FORNEBU BASE OG STASJON

Vedlegg til supplering av rammesøknad – C21

Kommentarer til mottatte supplerende kommentarer til rammesøknad - Fornebu Sentrum Utvikling AS (FSU)

Fig. 1: Utsnitt fra figur som viser «Tema-plan for branntilkomst» fra Flomstudien, som viser et mulig forslag til brannoppstilling.

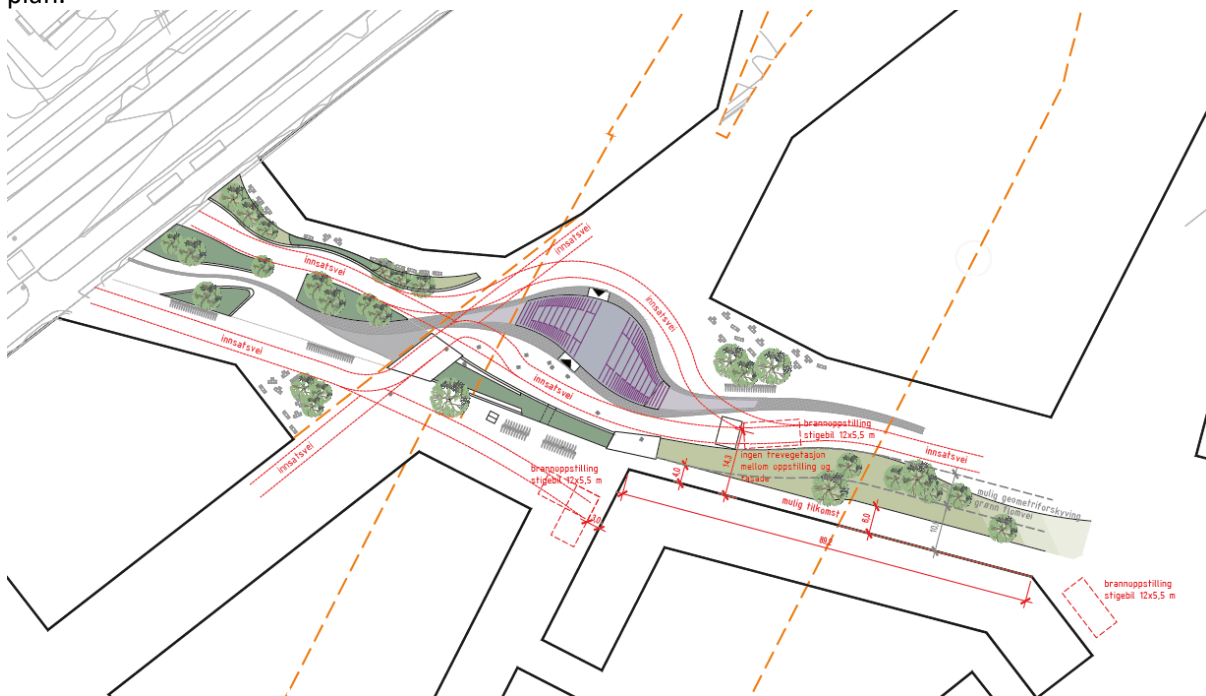
4.1 «Midlertidig situasjon»

Sikring av flom og overvann i mellomfasen kan for Fornebubanen løses ved oppfylling av byggegropene på hver side av parkdraget. Dette er ikke en samfunnsøkonomisk god løsning da det er en kostnad knyttet til tilbakefylling og kostnader knyttet til fjerning av masser. En slik løsning anses derfor ikke som en reel løsning. Da parkdraget i mellomfasen er opphøyd med byggegrop på hver side blir det en utfordrende situasjon med tanke på overvann og flom.

Videre se illustrasjon under for mulig løsning for brannoppstillingsplass, denne er også oversendt til felles plan.
